**COMMUNE DE SAINT-DENIS**  
**DGA DU / Direction Urbanisme**

**CONSEIL MUNICIPAL**  
**Séance du samedi 25 février 2017**  
**Rapport n° 17/1-024**

**OBJET**        **Modification n° 1 de l'Aire de Valorisation de l'Architecture et du Patrimoine (AVAP)**

Enquête publique Projet de modification n°1 de l'AVAP de St Denis - 2016  
N° E16000002/97

#### 3.3.3.2 – Espaces libres :

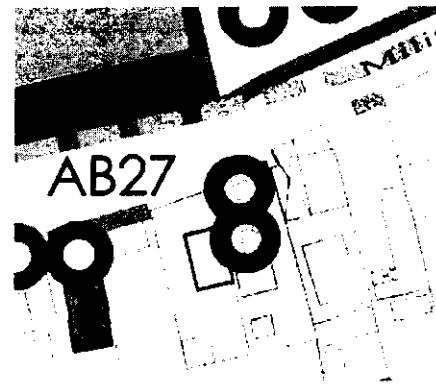
**Q** : M. Jean, dans sa question du 12 avril Q 129, demande en effet le ~~déclassement sur sa parcelle~~ (AB 27) de deux arbres inscrits « remarquables » sur

### 3.3.4.2 – Déclassement d'une longère :

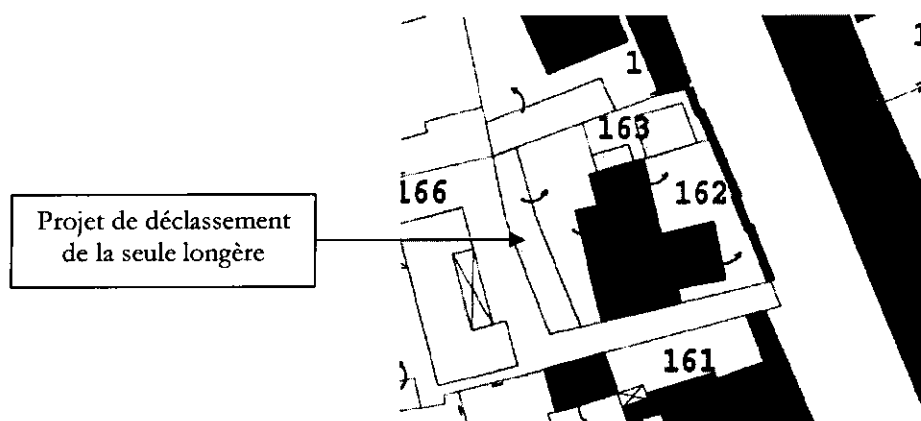
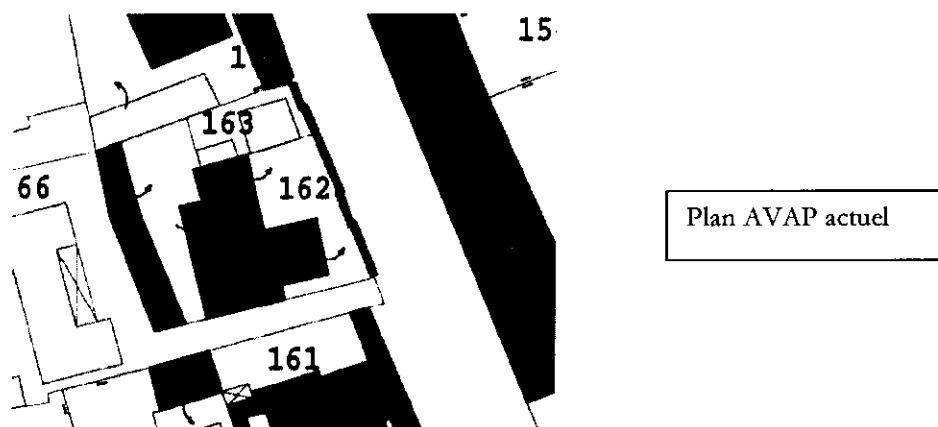
Le projet de modification de l'AVAP prévoit le déclassement d'une longère dans la parcelle AM162, dans le cadre d'un projet immobilier.

Ce déclassement est justifié par une erreur de repérage, la longère n'étant pas d'intérêt « traditionnel ».

L'étude de ce permis a alors mis en évidence que, en plus de la longère, une partie du bâtiment d'habitation était lui aussi prévu pour être démolie.

Le commissaire enquêteur s'est alors rendu sur les lieux avec l'architecte qui lui a montré que, ni la longère, ni le bâtiment d'habitation, tous deux voués à la démolition, ne possédaient visiblement les critères d'un intérêt « traditionnel », au contraire de la case en bord de rue, qui est prévue d'être reconstruite à l'identique (photos en annexe 8).

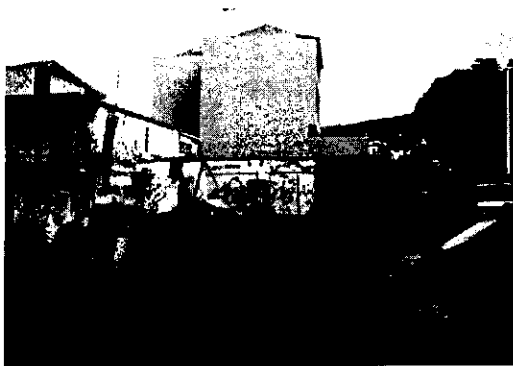
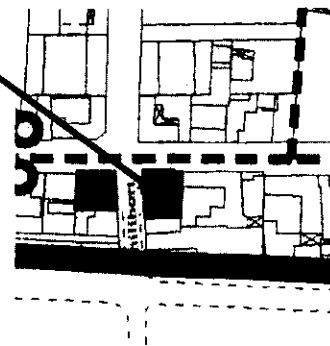
- ✚ Ainsi, on trouve au centre ville de Saint Denis plusieurs parcelles en friche, pour lesquelles le plan de l'AVAP indique des bâtiments d'intérêt architectural, qui ont apparemment disparu.

**Q :** Question Q 225 du commissaire enquêteur : Quel est le devenir d'une parcelle, incluse dans l'AVAP, sur laquelle un bâtiment d'intérêt architectural a été détruit, et qui se trouve actuellement en friche ?

Le déclassement du terrain en friche AT 169, doit faire l'objet, par la mairie, d'une acceptation de solution de construction au profit du propriétaire, qui permette d'éliminer ce point noir en assurant une bonne intégration au sein de l'espace bâti environnant, tout en restant viable au plan économique. Ce projet devrait être approuvé ensuite par la commission locale.

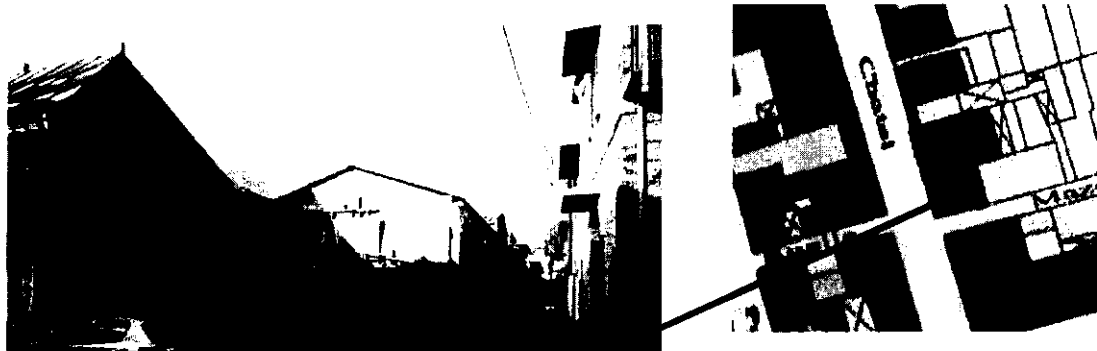
Egalement, la parcelle suivante, qui, selon le plan, est construite avec un bâtiment d'intérêt architectural « traditionnel », ne contient, elle aussi, aucune construction et est à l'abandon.

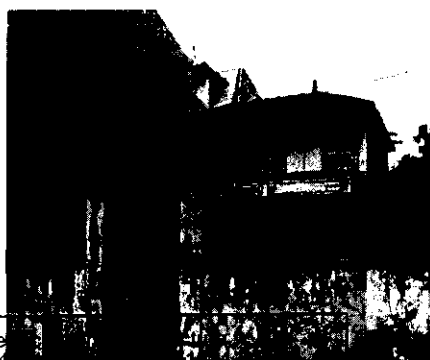
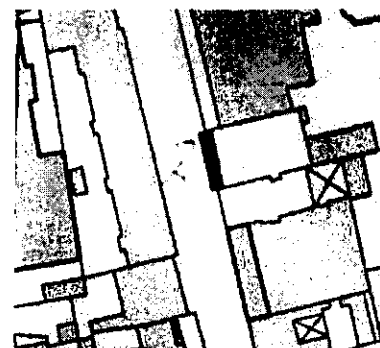
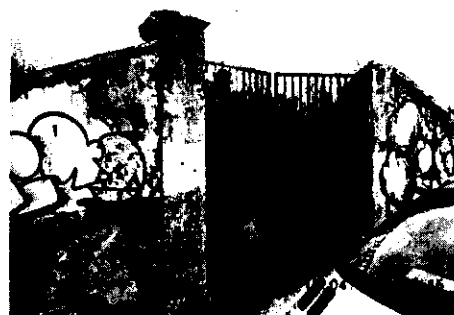
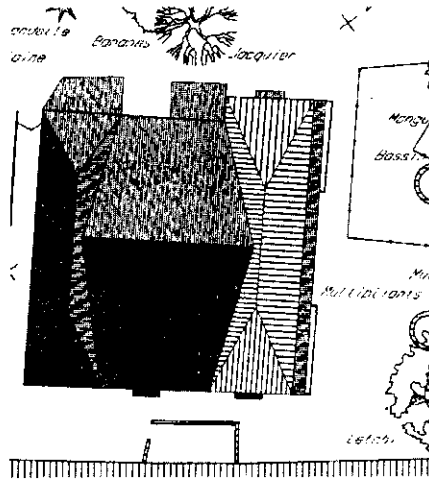
Certaines bâtisses sont en mauvais état, comme les quatre exemples ci-dessous le laissent supposer et on peut imaginer le sacrifice financier nécessaire pour leur éventuelle remise en état.

- ↓ Enfin, des « Barros » (barreaux) sont mentionnés comme élément « remarquables », alors que souvent, si les portails et piliers d'origine existent encore, même s'ils n'ont pas toujours été bien conservés, ils sont devant des propriétés, elles aussi en friche.

En reprenant les exemples ci-dessus, les bâtiments en question ne représentent pas tout à fait ce que l'on peut attendre de bâtiments d'intérêt architectural « traditionnel ». Leur reconstitution apparaît irréaliste et leur restauration improbable.

Il semblerait que le classement existant ne soit sans doute pas le plus adapté au cas présent.

Une réflexion pourrait être utilement lancée pour essayer de rapprocher les classements existants de la réalité et surtout pour faire en sorte que les contraintes imposées permettent une réelle amélioration du bâti dionysien. Son résultat devrait être intégré dans une future révision de l'AVAP.

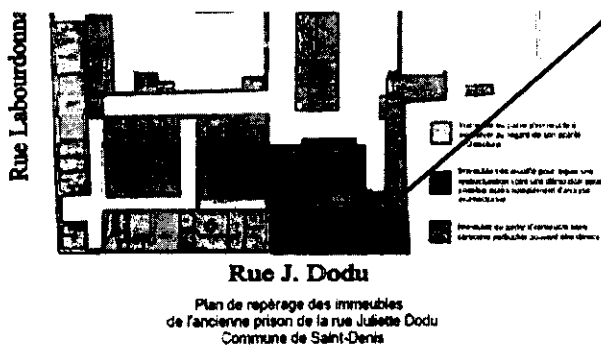
Le commissaire enquêteur n'a pas été informé par la mairie de la demande de la SHLMR du déclassement partiel d'un bâtiment de l'ancienne maison d'arrêt.

Au lancement de l'enquête publique sur la modification de l'AVAP, en février dernier, ce sujet n'a pas été abordé et il n'a pas été demandé d'inclure ce point dans la modification.

La réponse de la mairie à la question posée au commissaire enquêteur, montre qu'elle peut être intéressée par la prise en compte d'un sujet ne faisant pas partie de la modification initiale.
